小型トラック動力伝達装置（オイルホース）のリコールについて

平成 29年11月30日

リコール届出番号4149

改善箇所説明図

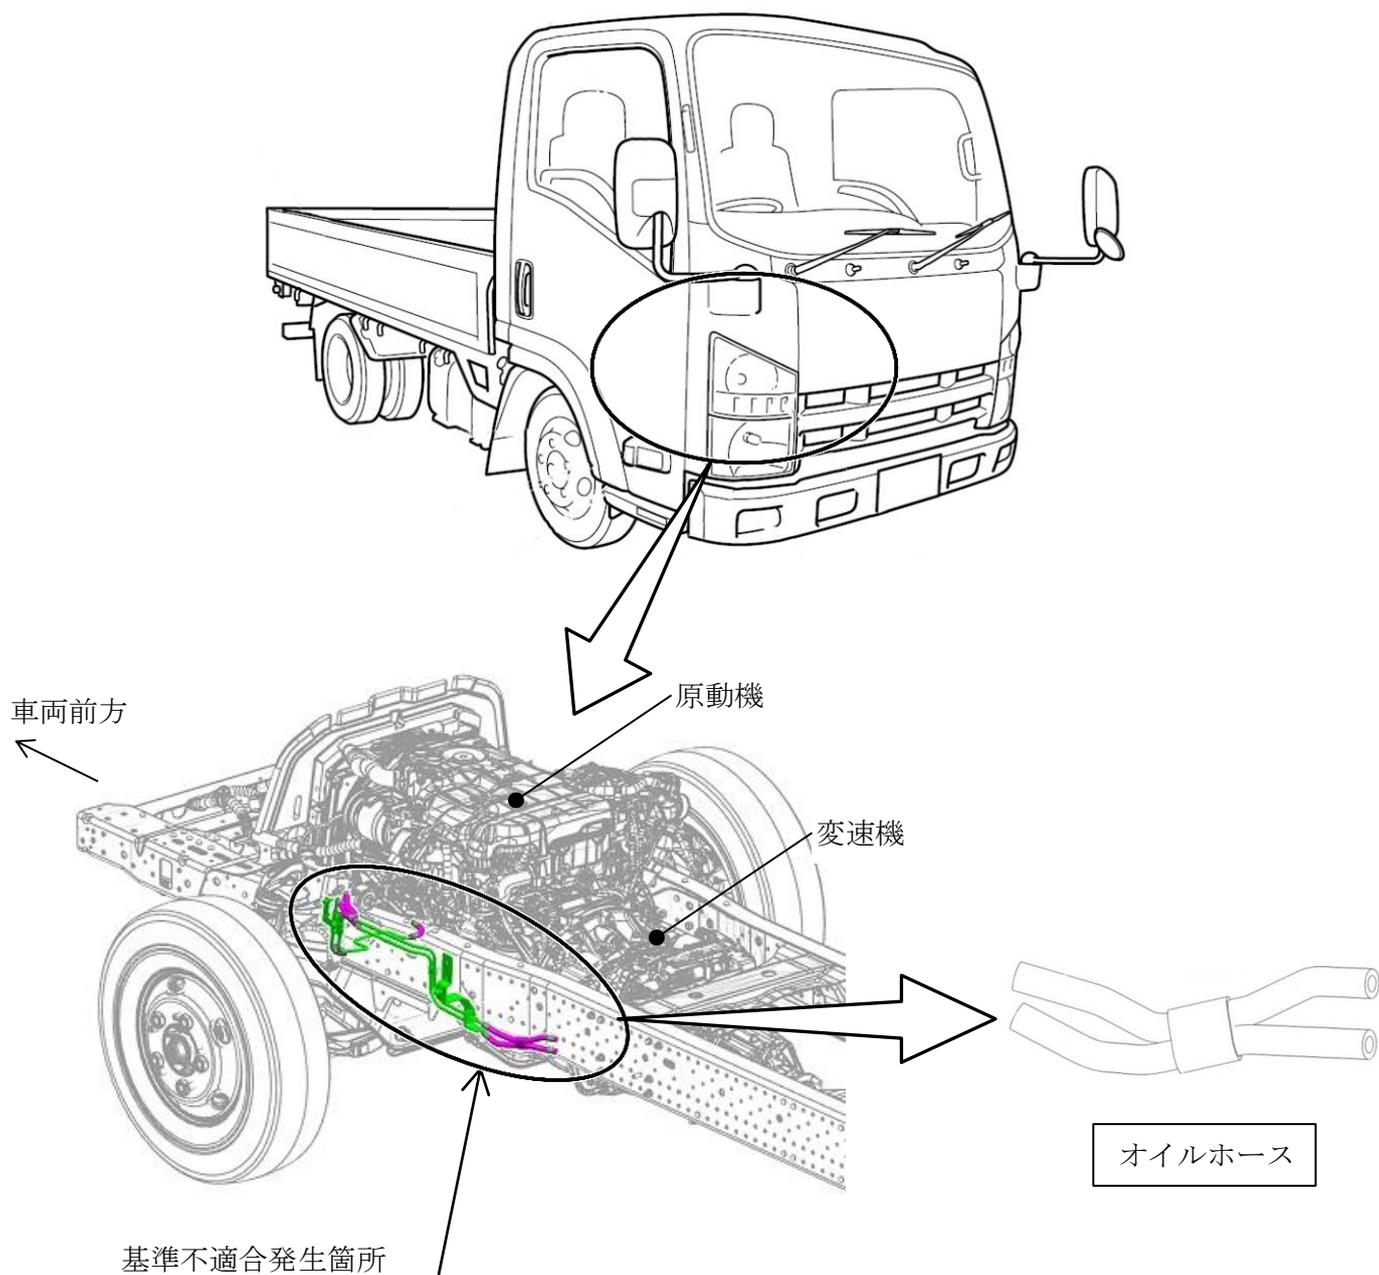
中型・小型トラックの自動変速機において、オイルホースの製造が不適切なため、ホースの強度が不足しているものがある。そのため、オイルの圧力に耐えられず、オイルホースに亀裂が生じ、オイルが漏れて変速不良となり、最悪の場合、走行不能に至るおそれがある。

全車両、自動変速機のオイルホースを良品に交換する。なお、中型トラックについては部品の準備に時間を要することから、供給の準備ができ次第、措置を開始する。

識別： 変速機左側面に桃色ペイントを塗布する。
